# PRÉFET DE L'EURE

## Annexe n°3 à l'avis de l'État sur le PLU de Frenelles-en-Vexin

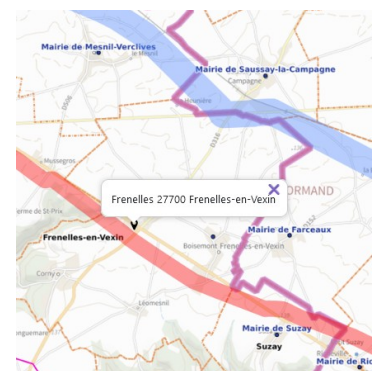
Page 140 : Les canalisations de transports de matières dangereuses y sont évoquées. Toutefois, ne figurent dans ce paragraphe que celles de transport d'hydrocarbure alors qu'une canalisation de gaz existe à l'extrémité nord-est du territoire (en bleu sur la carte ci-contre).

L'extrait de la page 141 montre d'ailleurs également cette canalisation.

*Lisières végétales autour des secteurs de projet (recyclage de l'ancienne entreprise Depeaux)*

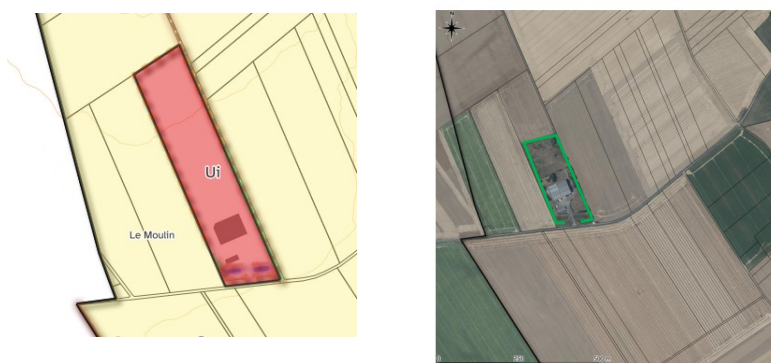
Page 14 : L'objectif 1.4 « Mettre en valeur les grandes perspectives paysagères et les entrées de village » est décliné. Il est ainsi indiqué qu'une attention particulière doit être portée aux secteurs de projet (friche au nord de Fresne l'Archevêque et zone économique à Saint-Jean-de-Frenelles), afin de recréer de nouvelles lisières végétales en ceinture des zones bâties à l'occasion de leur aménagement.

Or, le plan représenté prévoit un contour d'une zone qui est deux fois plus petite que la zone Ui. Le plan de zonage montre pourtant une haie sur la totalité du pourtour de la future zone Ui

Fresne l'Archevêque :

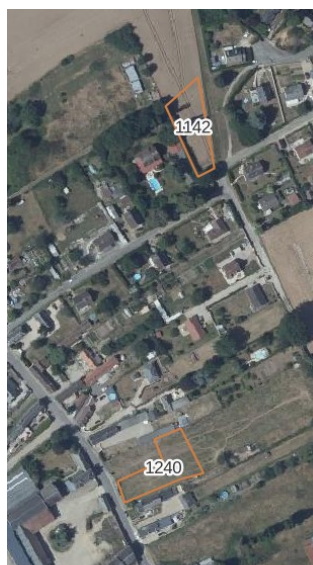
Page 16 : Le registre parcellaire graphique 2023 est cité indiquant que seules 3 parcelles agricoles ont été intégrées au secteur constructible du PLU, à Fresne-l'Archevêque (2,19 ha en zone Ui et 744m<sup>2</sup> + 15150m<sup>2</sup> ). Or, lorsqu'on croise les informations entre projet de PLU et RPG 2023, 3 autres parcelles sont également concernées sur environ 9000 m<sup>2</sup>.

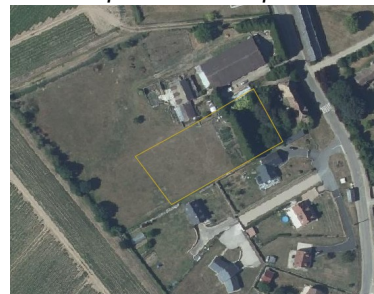
Page 12 : Il est indiqué que « les propriétés paysagères identifiées au titre de l'article L. 151-19 du code de l'urbanisme sont protégées par le PLU. Les projets de construction ou d'aménagement ne pourront réduire de plus de 10% la surface protégée sur la parcelle à la date d'approbation du PLU (la surface prise en compte étant la totalité de la surface protégée en application de l'article L. 151-19, déduction faite des emprises des constructions) ».

Le rapport de présentation indique que cette protection a été mise en œuvre sur le parc de deux belles propriétés emblématiques, à Boisemont et à Fresne-l'Archevêque.

Or, la « propriété paysagère » identifiée à Boisemont ne semble pas présenter, sur la vue aérienne, de spécificité particulière. La justification d'un tel classement doit être faite au sein du rapport de présentation.
